**Oggetto: Osservazioni del Comune di Altamura in sede di partecipazione alla consultazione pubblica inerente la procedura di localizzazione, costruzione ed esercizio del Deposito Nazionale dei rifiuti Radioattivi e Parco Tecnologico, ex art. 27 del D.Lgs. n. 31/2010.**

**OSSERVAZIONI REGIONALI NELL'AMBITO DEL  
PROCEDIMENTO PER LA LOCALIZZAZIONE, COSTRUZIONE  
ED ESERCIZIO DEL DEPOSITO NAZIONALE DEI RIFIUTI  
RADIOATTIVI E PARCO TECNOLOGICO**

Figura 1 - Cartografia di inquadramento con ubicazione delle aree BA\_MT4 e BA\_MT5

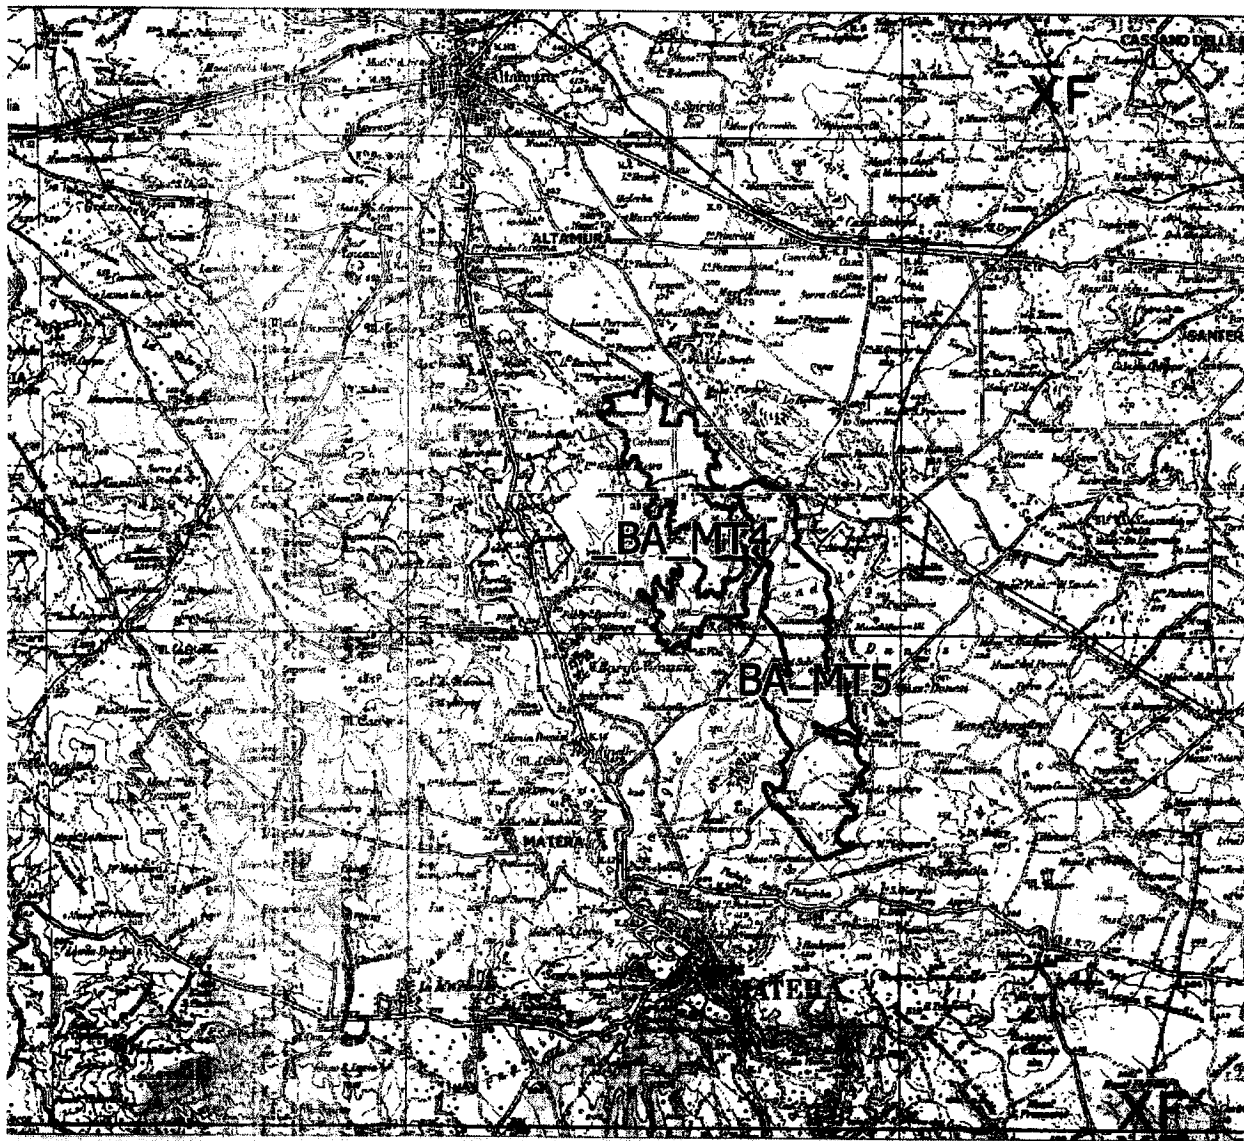
A circa 1km ad ovest della parte SW dell'area BA\_MT4 è presente un borgo (Borgo Venusio) abitato tutto l'anno e un centro commerciale. Ad Est invece è presente, a circa 2km dall'area BA\_MT5, l'area industriale Jesce a cavallo fra i comuni di Matera e Altamura.

Figura 9 - Cartografia IGM al 25.000 con ubicazione dei pozzi in falda superficiale presenti nell'area BA\_MT5

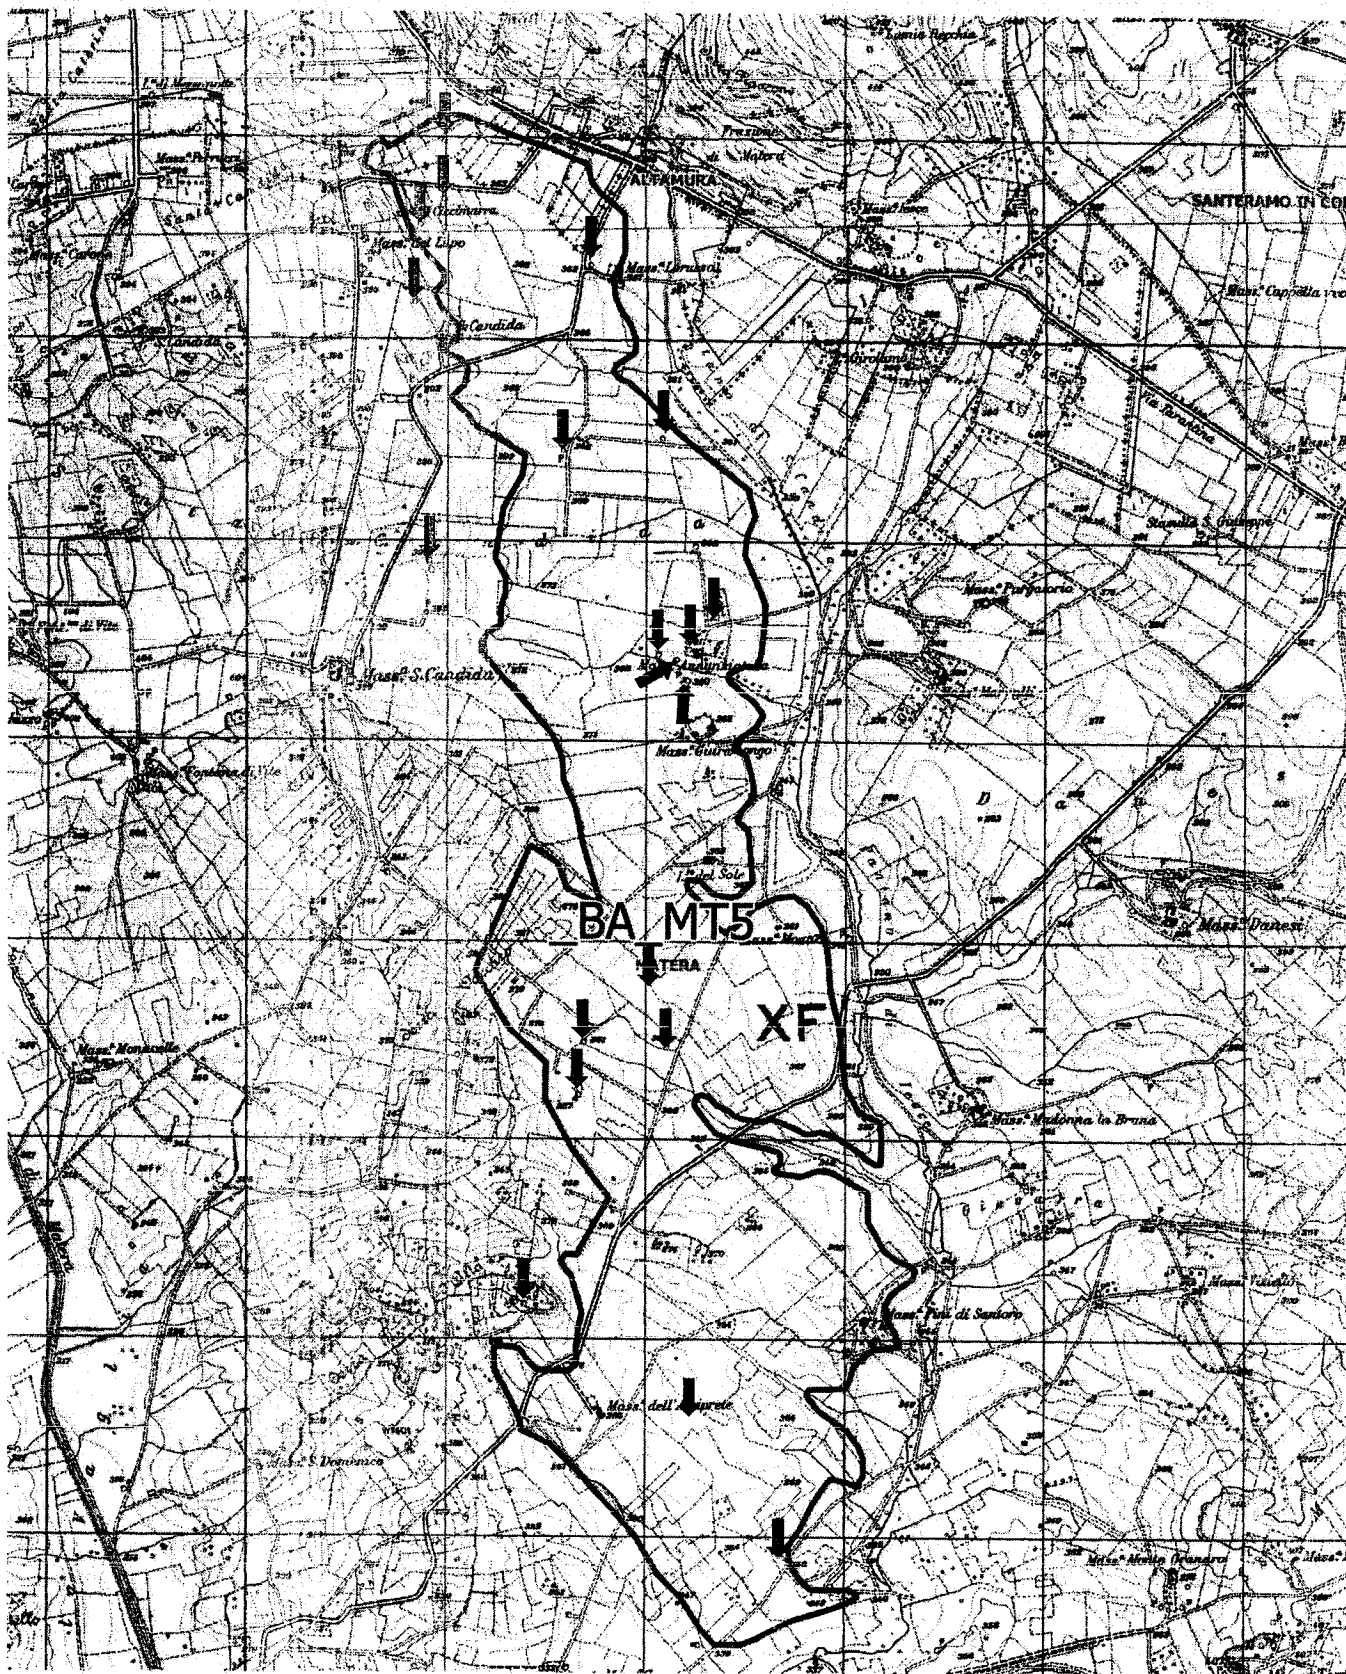
Nell'area sono pertanto presenti falde superficiali sostenute dalle argille e localmente affioranti in superficie (vedi foto).

La stessa cartografia IGM 25000 indica la presenza di numerosi pozzi distribuiti lungo le aree oggetto di studio (freccie blu).

Figura 11 -Stralcio Carta delle isofreatiche della regione Puglia (Elaborato C05 PTA 2019)

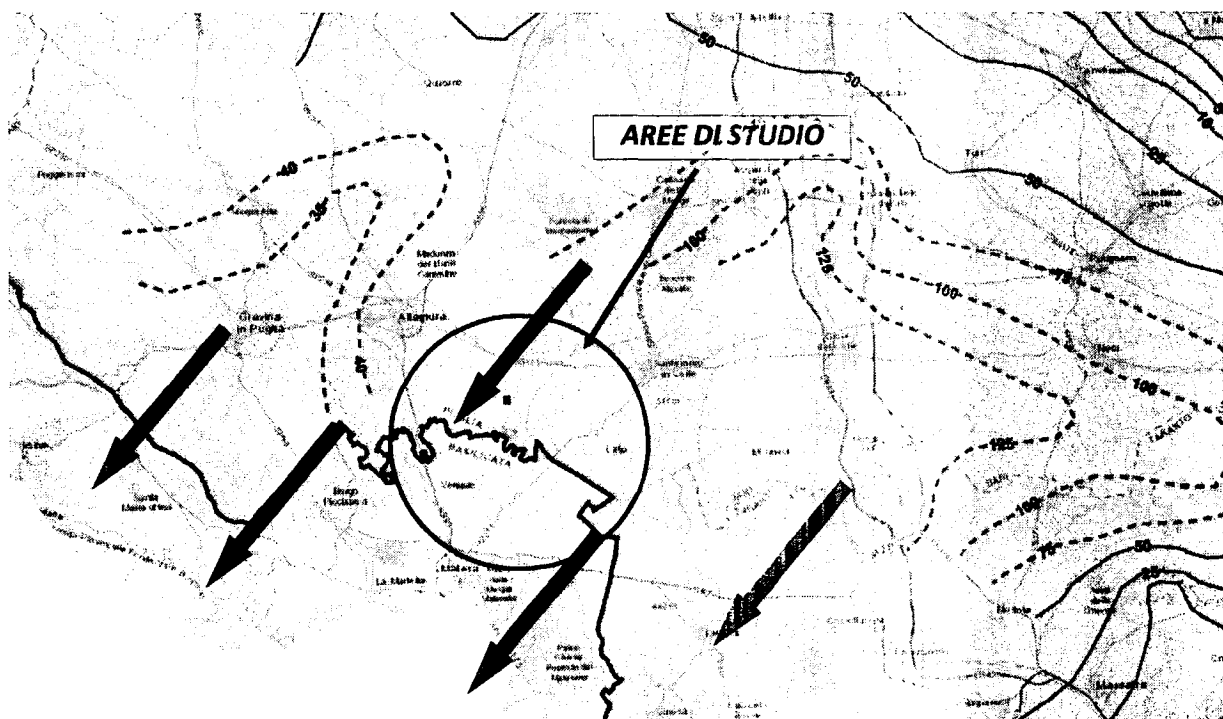
La falda profonda è presente a circa 350 metri di profondità, nell'acquifero carsico. Nelle pagine seguenti si riportano alcune immagini con indicazione dell'andamento delle isofreatiche. In linea generale i dati bibliografici disponibili mostrano che il deflusso della falda è in direzione della Fossa Brandanica (SW).

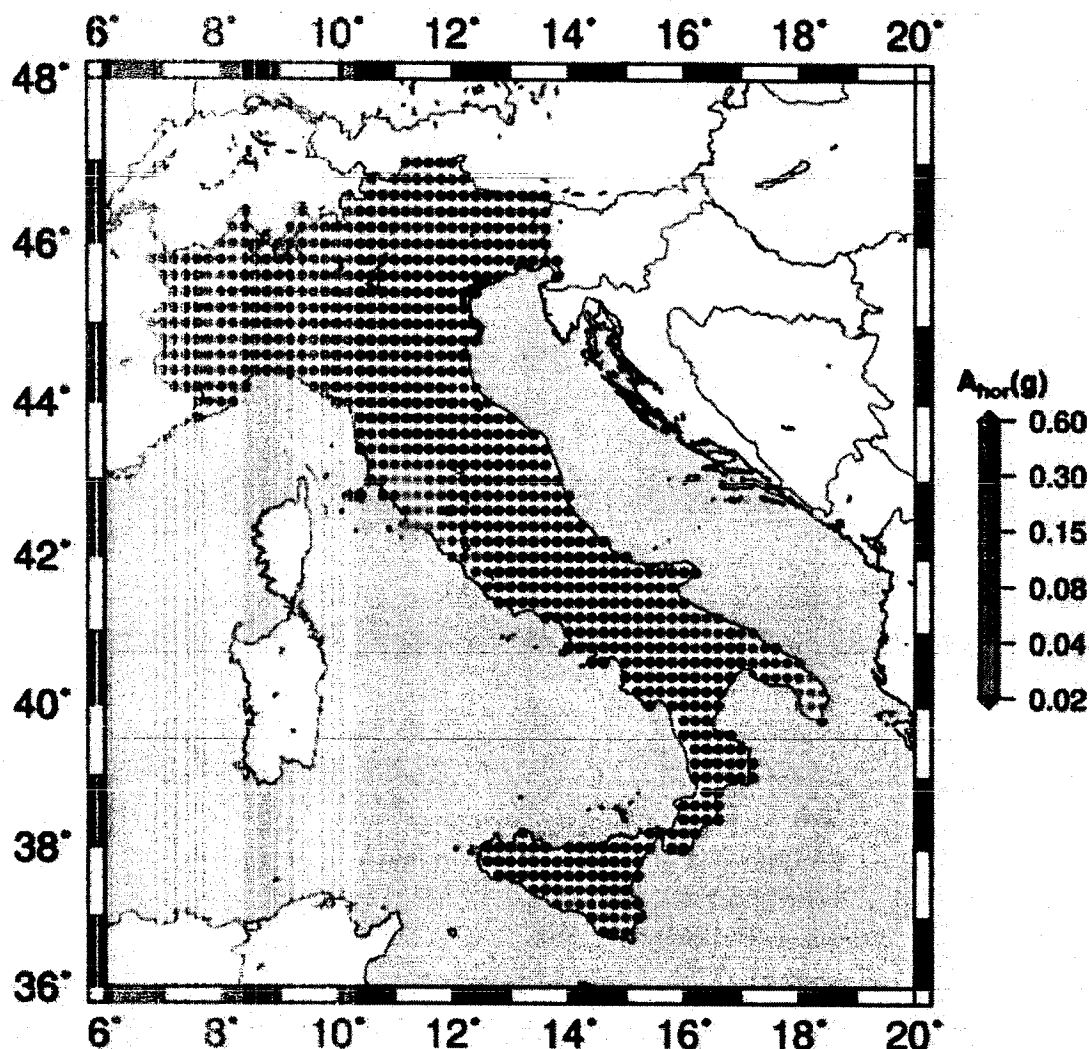
La figura seguente mostra che nell'area dei siti BA\_MT4 e BA\_MT5, ricadenti nel Comune di Altamura, ci si attende una accelerazione che può superare il limite di 0.25 g, previsto dal criterio di esclusione CE2. della guida n. 29 ISPRA, raggiungendo 0.30 g. (Rugarli et al. 2019).
